## **Autorité environnementale**

# **Avis délibéré de l'Autorité environnementale sur le renforcement du gazoduc Gascogne Midi (32 - 40)**

**n°Ae: 2016-32 et  
2016-46**

Figure 4 : définition du fuseau de moindre impact (source : pièce 3 du dossier). Le fuseau finalement retenu correspond aux lettres A-C-F-G-I-K

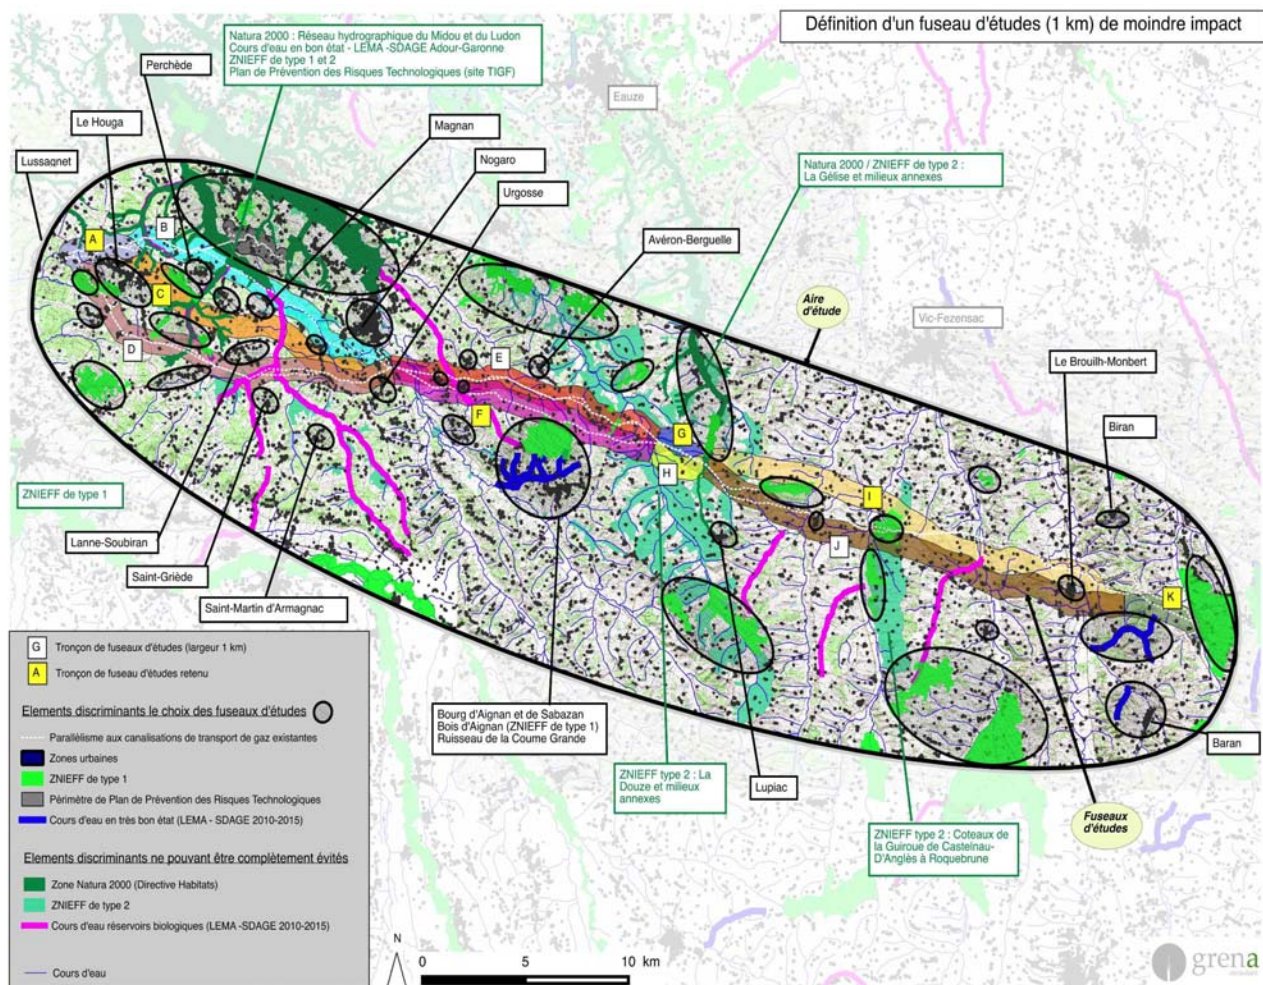
Si l'Ae considère que la méthodologie générale suivie par le maître d'ouvrage permet de rationaliser de manière efficace le choix du tracé, elle note que certains de ses aspects ne sont pas directement accessibles pour le lecteur, qui doit par exemple se référer aux annexes du dossier pour comprendre comment sont définies les surfaces d'« enjeu majeur », d'« enjeu fort », et d'« enjeu modéré ». De même, au sein de l'analyse multicritères pour le choix couloir d'étude, il est fait une distinction entre les vignes et les vignes réellement traversées, sans que cette différence ne soit expliquée hors annexes<sup>24</sup>. Ces critères ayant une pondération importante, emportant souvent le choix du couloir retenu, il aurait été pertinent de pouvoir disposer de ces informations dès le corps du dossier.

***Pour la complète information du public, l'Ae recommande de préciser dans le rapport d'étude d'impact comment sont définies les surfaces d'enjeu majeur, fort et modéré, et d'expliquer la différence faite entre les vignes et les vignes réellement traversées.***
